Nota zienswijze

“Norbartlaan”

Het ontwerpbestemmingsplan 'Norbartlaan' heeft met ingang van 18 december 2023 gedurende zes weken ter inzage gelegen. Tijdens deze periode hebben vier verschillende betrokkenen een reactie tegen het ontwerpbestemmingsplan ingebracht. In deze nota zijn de reacties samengevat en voorzien van een gemeentelijk antwoord.

Bijlage 2 Zichtlijnen vanuit nieuwbouw

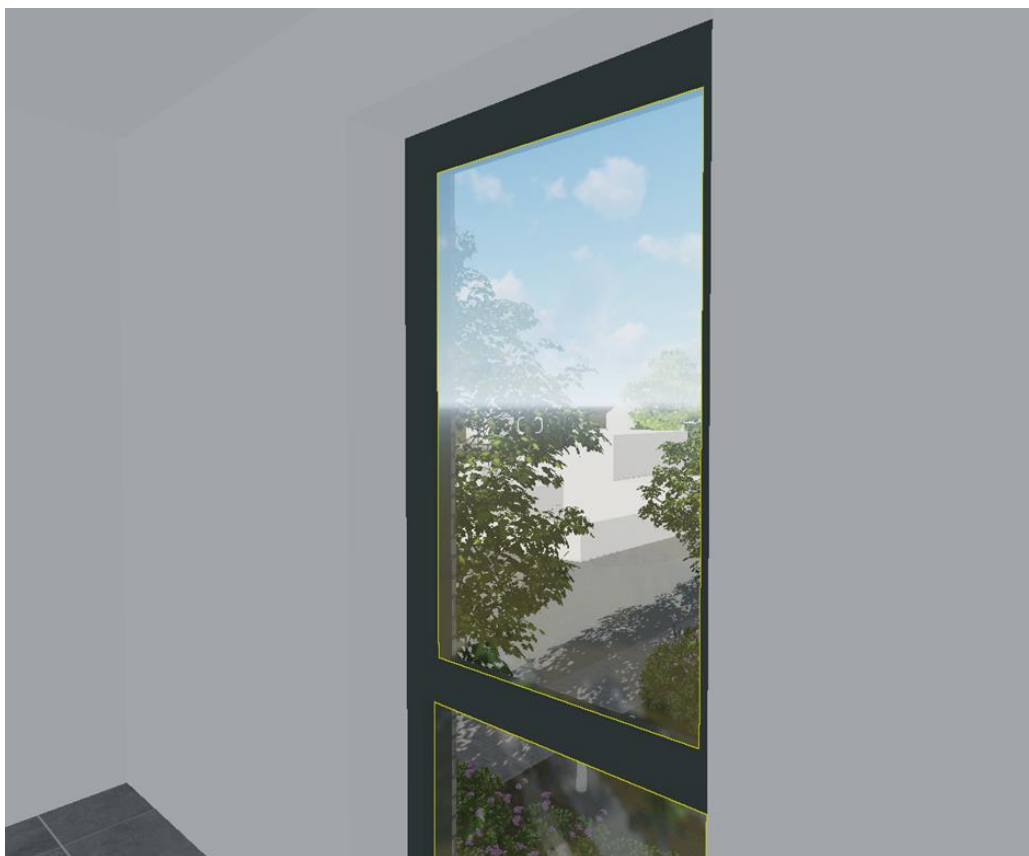
- 1.2 Reclamant is van mening dat economische afwegingen (als geen verdiepte garage, het hoge complex 90 graden draaien en minder hoog bouw compenseren met meer laagbouw) niet ten koste mag gaan van de privacy van reclamant.

- 2.7 De hoogte van het gebouw wordt 12 meter, dit zal een ingrijpend verschil maken in de privacy van de woning van reclamant. Momenteel is er geen inkijk in de woning en achtertuin. Bovendien zal dit gedurende de middag en de avond zon wegnemen. Het tweede gebouw wordt 36 meter hoog, dat kan ook een inbreuk op mijn privacy opleveren.

- 1.2 Naar aanleiding van de zienswijzen is gekeken naar het zicht vanuit de nieuwbouw op de woning en tuin van reclamant. Hiervoor zijn afbeeldingen gemaakt waarin zichtlijnen zijn geprojecteerd (zie bijlage 2). Hieruit kan worden geconcludeerd dat nauwelijks zicht is in de woning en tuin van reclamant.

- 2.6 In het akoestisch onderzoek dat is bijgevoegd bij het ontwerpbestemmingsplan is reeds de draai van het blok meegenomen.
- 2.7 Naar aanleiding van de zienswijzen is gekeken naar het zicht vanuit de nieuwbouw op de woning en tuin van reclamant. Hiervoor zijn afbeeldingen gemaakt waarin zichtlijnen zijn geprojecteerd (zie bijlage 2). Hieruit kan worden geconcludeerd dat beperkt zicht is in de woning en tuin van reclamant.
Ten aanzien van de bezonning wordt verwezen naar reactie 2.9.
